Institut scientifique
de service public

**AVIS RELATIF À LA PROTECTION
CONTRE LES EVENTUELS EFFETS NOCIFS ET NUISANCES
PROVOQUÉS PAR LES RAYONNEMENTS NON IONISANTS
GÉNÉRÉS PAR DES ANTENNES ÉMETTRICES STATIONNAIRES
Commune : SAINT-NICOLAS (LG.) - Exploitant : TELENET GROUP
Référence exploitant : LG2384D**

Rapport n° 5154 / 2023

Figure 1 : Vue en plan des lieux de séjour et des points de contrôle

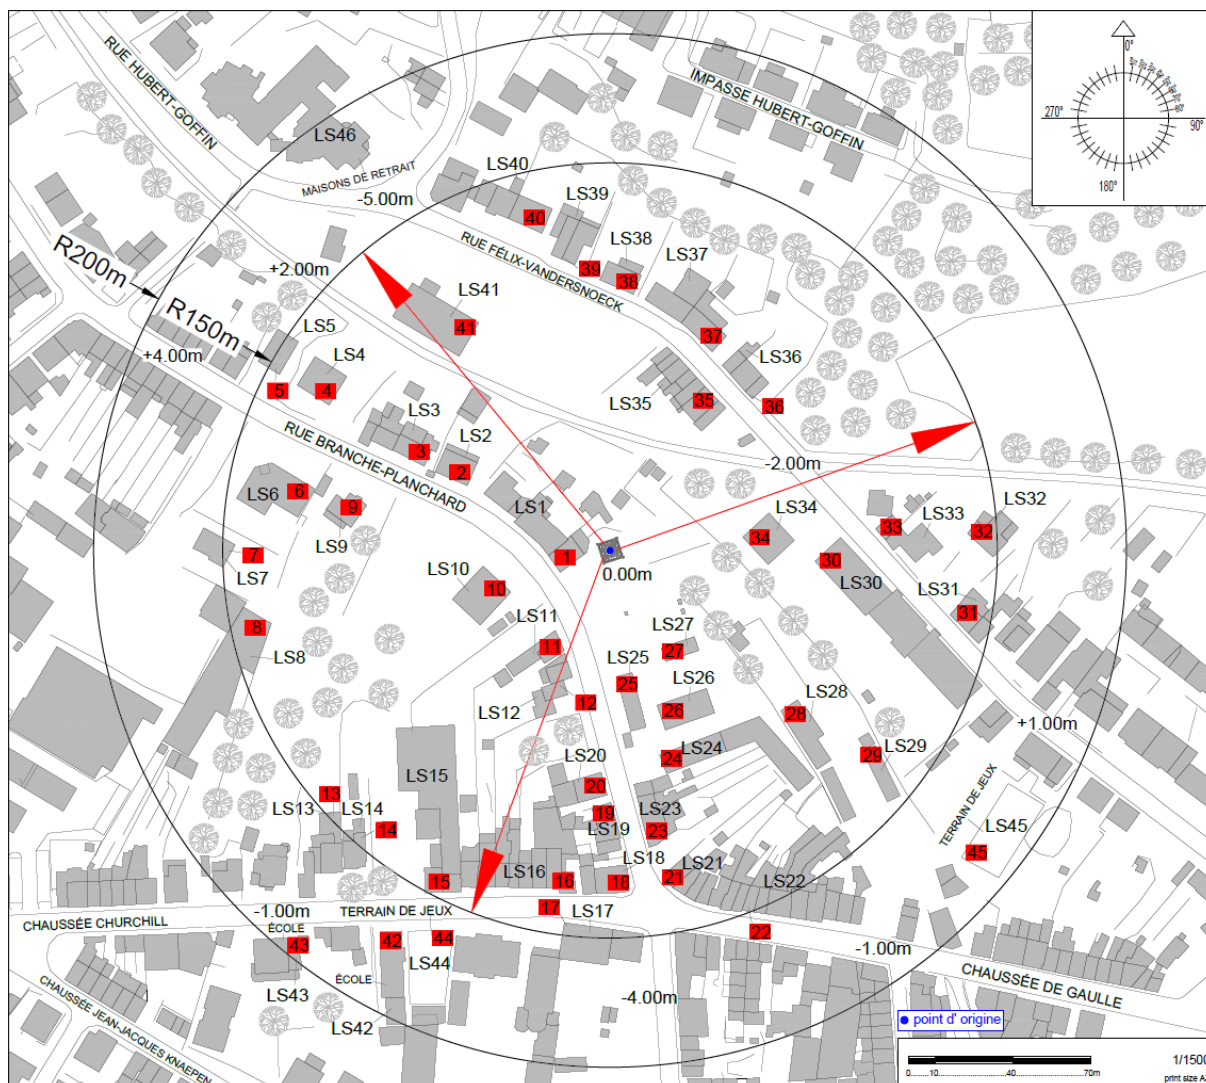
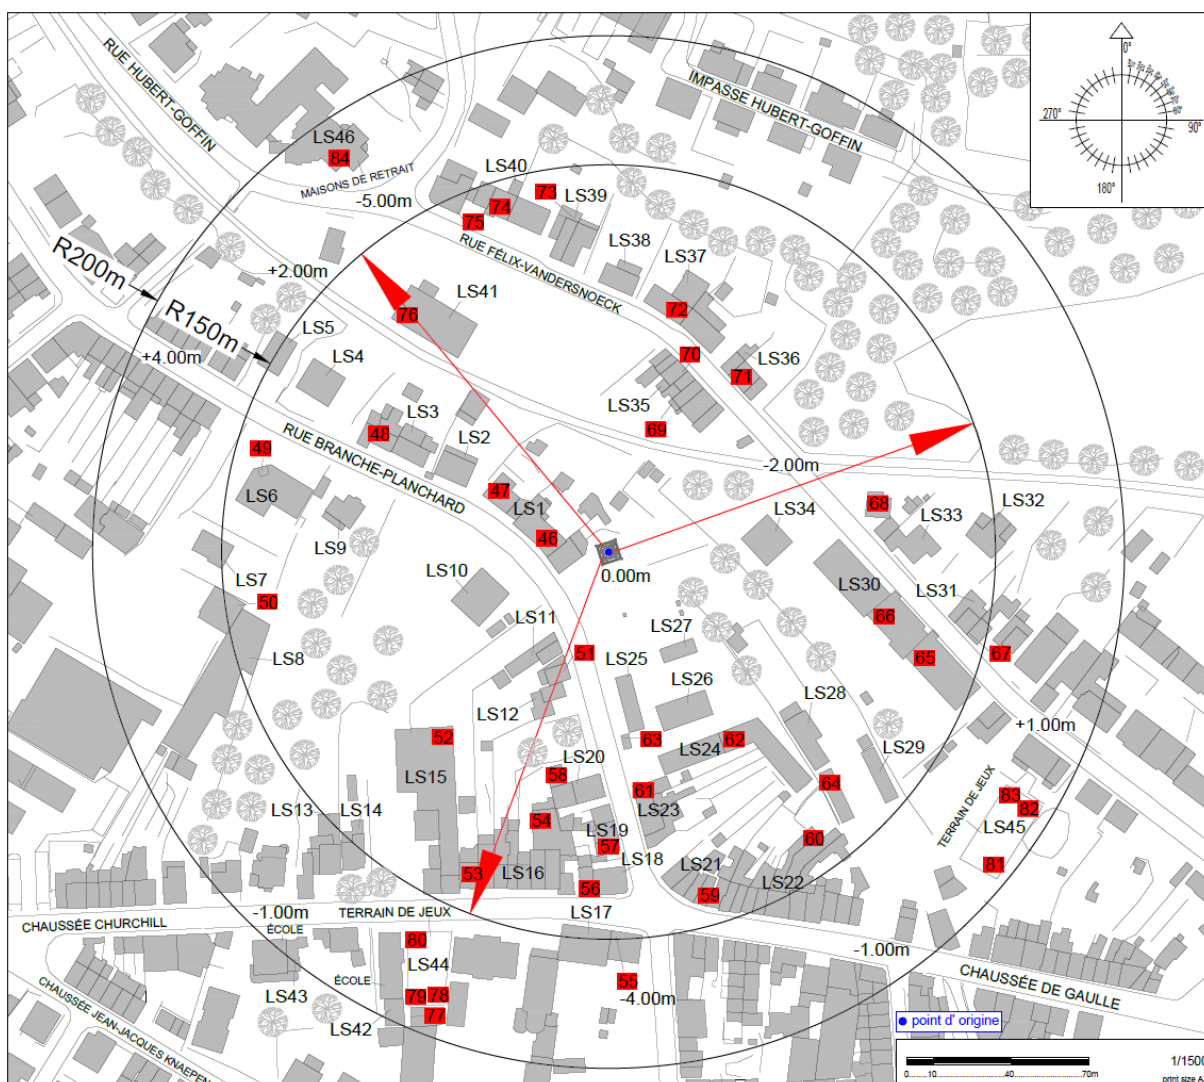
Les fréquences d'émission, la puissance rayonnée par chacune des antennes et leur gain permettent de déterminer le rayon de la zone à analyser. Tout dépassement de la limite par installation est exclu en dehors de cette zone. Le tableau 2 reprend les 35 LS² pour lesquels l'indice d'exposition est le plus élevé. Les différentes colonnes indiquent :

- le numéro du point de contrôle repris sur un des plans de la figure 1;
- le numéro du LS dans lequel se trouve le point de contrôle de la 1^{ère} colonne ;
- l'atténuation d'obstacle prise en compte pour le calcul de l'indice d'exposition dans le LS ;
- le résultat du calcul de l'indice d'exposition.

N° point de contrôle	LS	Atténuation (dB)	Indice d'exposition relatif à la limite par installation IE_i
3	LS3	3,0	0,906
34	LS34	3,0	0,904
30	LS30	3,0	0,854
2	LS2	3,0	0,754
44	LS44	0,0	0,729
41	LS41	3,0	0,697
80	LS44	0,0	0,692
54	LS16	3,0	0,659
36	LS36	3,0	0,659
68	LS33	3,0	0,628
48	LS3	3,0	0,620
52	LS15	3,0	0,617
20	LS20	3,0	0,612
78	LS44	0,0	0,573
76	LS41	3,0	0,549
53	LS16	3,0	0,544
79	LS44	0,0	0,544
19	LS19	3,0	0,529
16	LS16	3,0	0,518
56	LS18	3,0	0,499
33	LS33	3,0	0,491
15	LS15	3,0	0,469
61	LS23	3,0	0,453
10	LS10	3,0	0,432
17	LS17	3,0	0,418
58	LS20	3,0	0,406
18	LS18	3,0	0,404
4	LS4	3,0	0,402
66	LS30	3,0	0,391
70	LS35	3,0	0,382
9	LS9	3,0	0,376
14	LS14	3,0	0,374
39	LS39	3,0	0,366
55	LS17	3,0	0,349
57	LS19	3,0	0,349

En ce qui concerne les antennes de l'installation mentionnées dans le tableau 1, la distance maximale à laquelle la limite pourrait être atteinte, à l'extérieur, est égale à 143,4 m. S'il n'y a pas de LS à une distance inférieure, les antennes respectent forcément la limite d'immission.

Dans le cas des LS situés à l'intérieur des bâtiments, une atténuation d'obstacle est prise en compte et il en résulte que la distance maximale à laquelle la limite pourrait être atteinte se réduit à 101,5 m.

Figure 2 : Vue en plan des installations d'antennes dans un rayon de 300 mètres autour de l'installation faisant l'objet de la demande d'avis

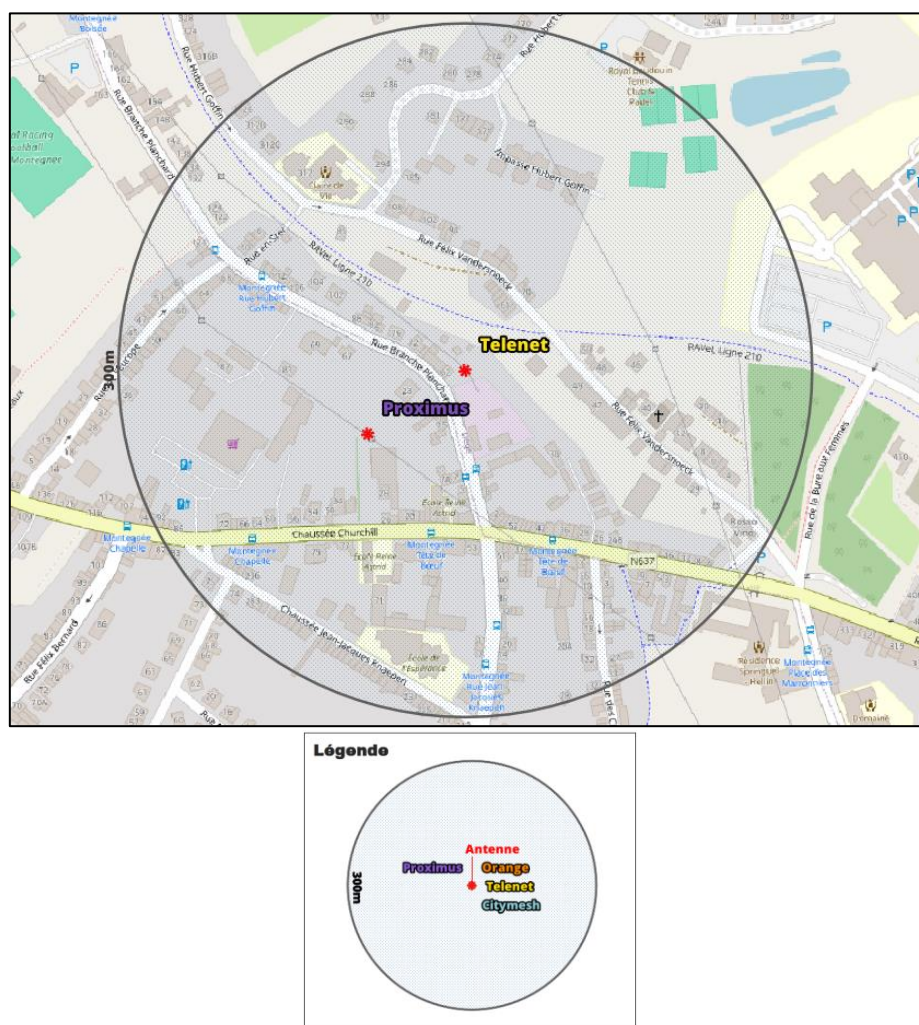
Le plan en projection verticale de la figure 2 indique la localisation des antennes actives éventuelles visées par le décret et situées dans un rayon de 300 mètres autour de l'installation référencée dans le paragraphe 2. Les données de localisation de ces antennes et les avis correspondant sont accessibles via le cadastre en ligne des antennes émettrices stationnaires⁶.

Compte tenu du nombre d'installations localisées dans la figure 2, il apparaît que l'intensité du rayonnement électromagnétique généré, dans les lieux de séjour situés à proximité de l'installation référencée dans le paragraphe 2, par l'ensemble des antennes émettrices stationnaires de l'ensemble des exploitants du même site d'antennes émettrices stationnaires respecte la limite fixée à l'article 4, § 2 du décret.
